사천시 고시 제2024-163호

『사천 향촌삽재농공단지』
실시계획(변경) 승인·지형도면고시

사천시 향촌삽재 농공단지 조성사업 실시계획(변경)

사천 향촌삽재농공단지
지구단위계획 결정(변경)(안)

토지이용계획
(변경)

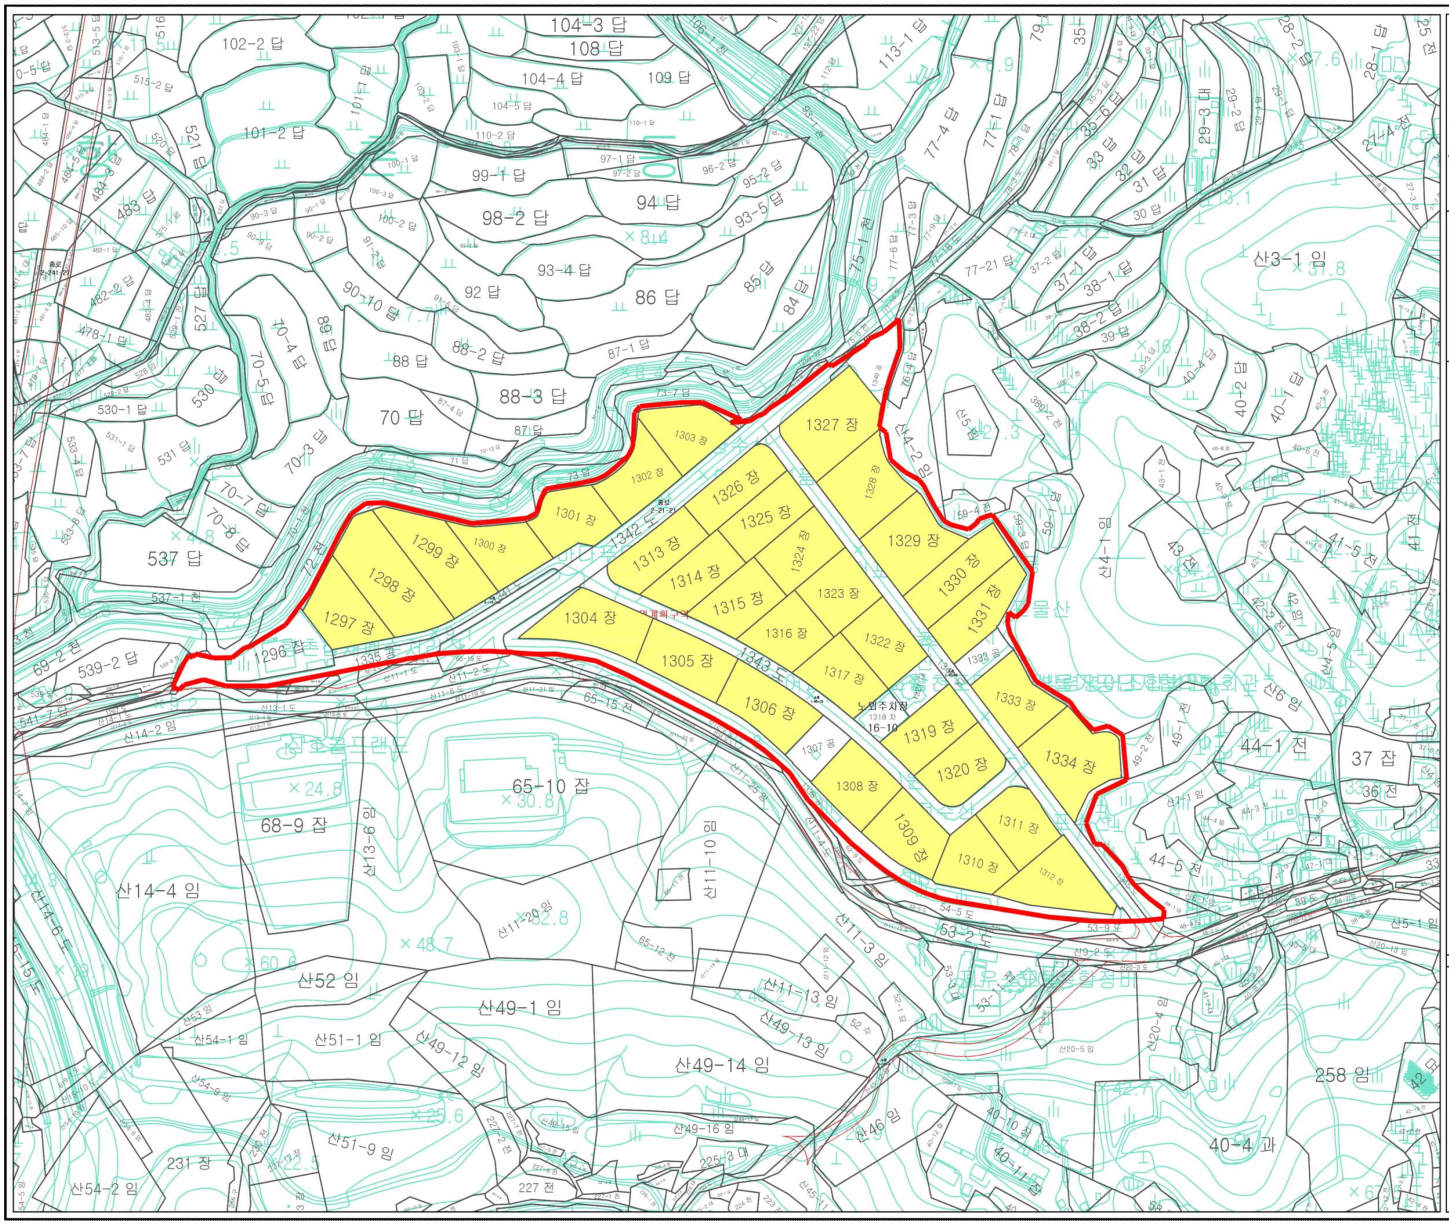
구 분	면적(㎡)			구성비 (%)
	기 정	증감	변 경	
합 계	91,579.9		91,579.9	100.0
산업시설용지	64,152.0	증) 0.1	64,152.1	70.1
공공시설용지	24,290.1		24,290.1	26.5
도 로	13,755.2	감) 771.1	12,984.1	14.2
공 원	1,506.3		1,506.3	1.6
완충녹지	5,894.1		5,894.1	6.4
경관녹지	3,134.5	증) 771.1	3,905.6	4.3
지원시설용지	3,137.8	감) 0.1	3,137.7	3.4
관리동	745.0	감) 0.1	744.9	0.8
주차장	611.0		611.0	0.7
폐수처리장	1,781.8		1,781.8	1.9

가. 용도별 구역계획도(변경)

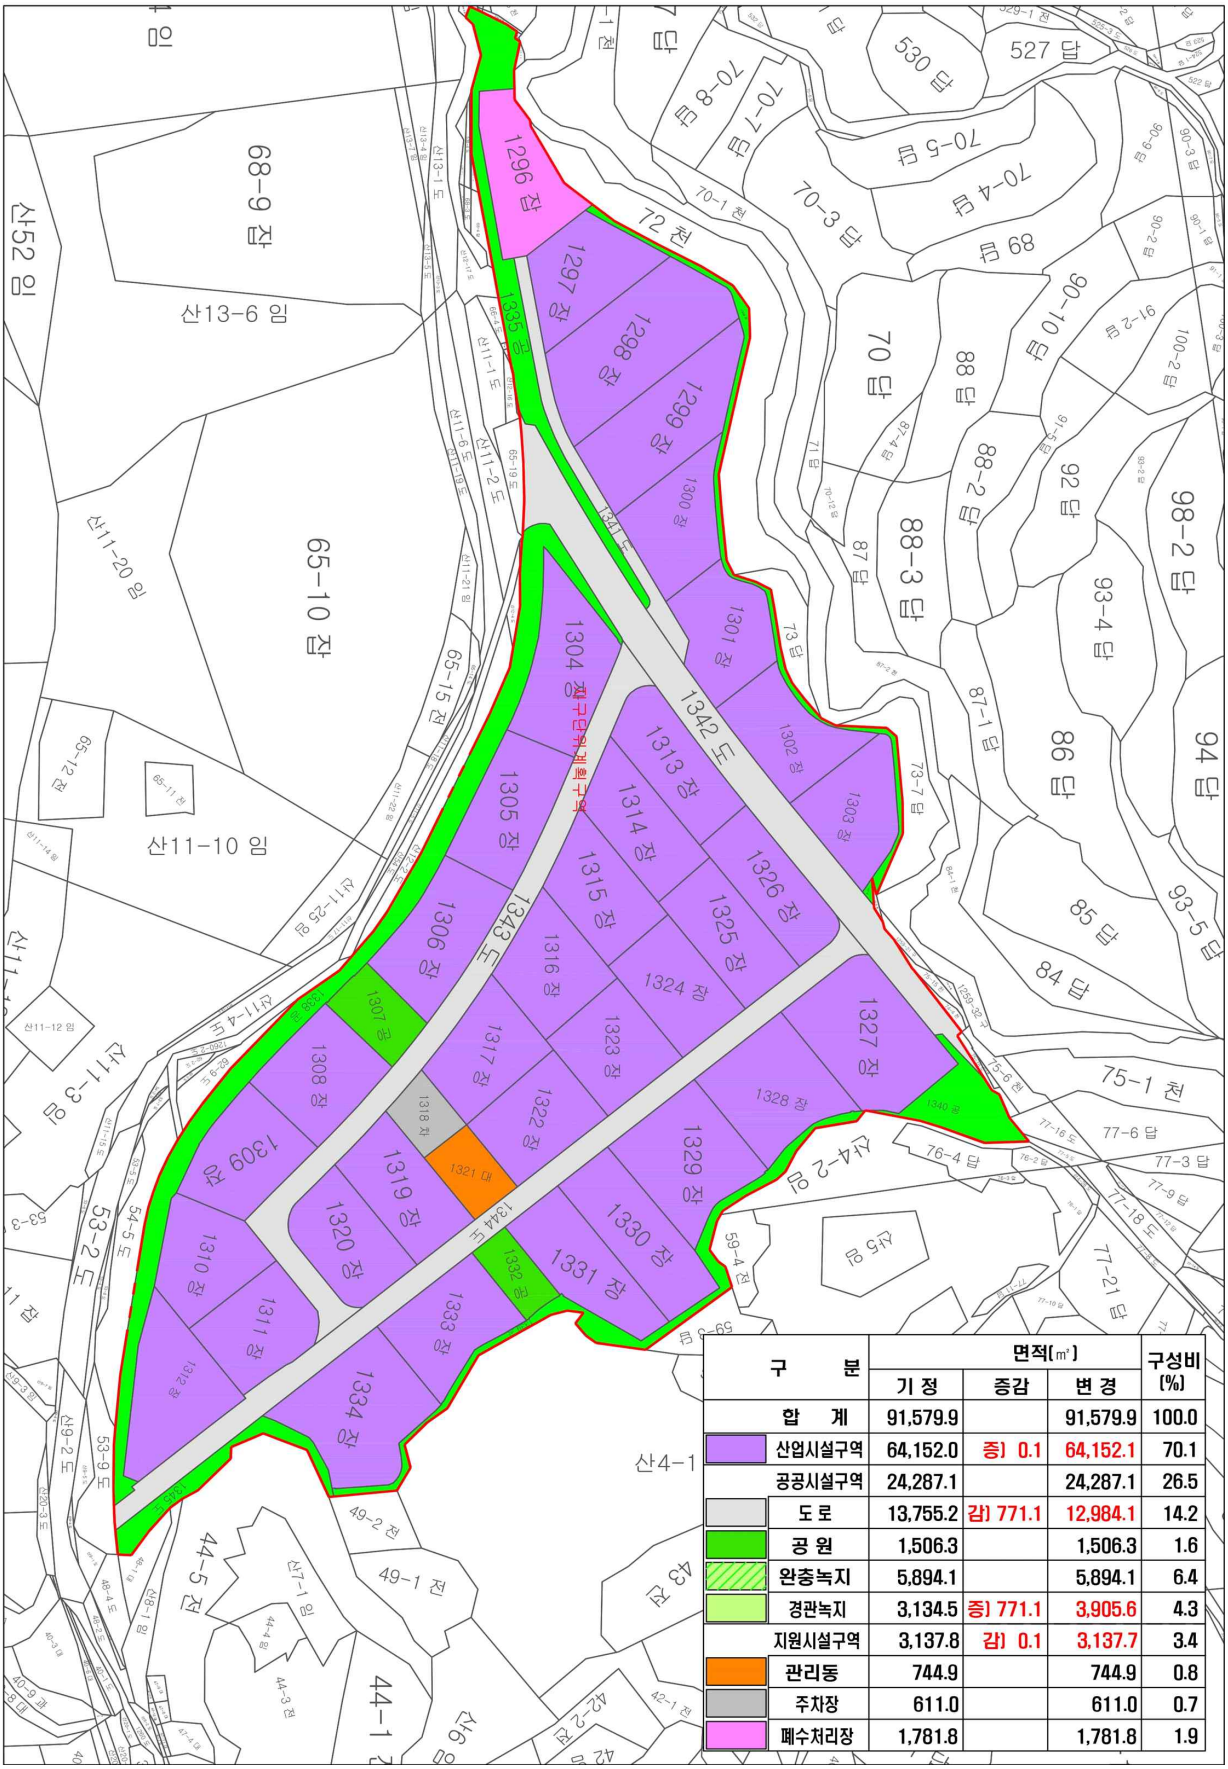
구 분	면적(㎡)			구성비 (%)
	기 정	증감	변 경	
합 계	91,579.9		91,579.9	100.0
산업시설구역	64,152.0	증) 0.1	64,152.1	70.1
공공시설구역	24,287.1		24,287.1	26.5
도 로	13,755.2	감) 771.1	12,984.1	14.2
공 원	1,506.3		1,506.3	1.6
완충녹지	5,894.1		5,894.1	6.4
경관녹지	3,134.5	증) 771.1	3,905.6	4.3
지원시설구역	3,137.8	감) 0.1	3,137.7	3.4
관리동	744.9		744.9	0.8
주차장	611.0		611.0	0.7
폐수처리장	1,781.8		1,781.8	1.9
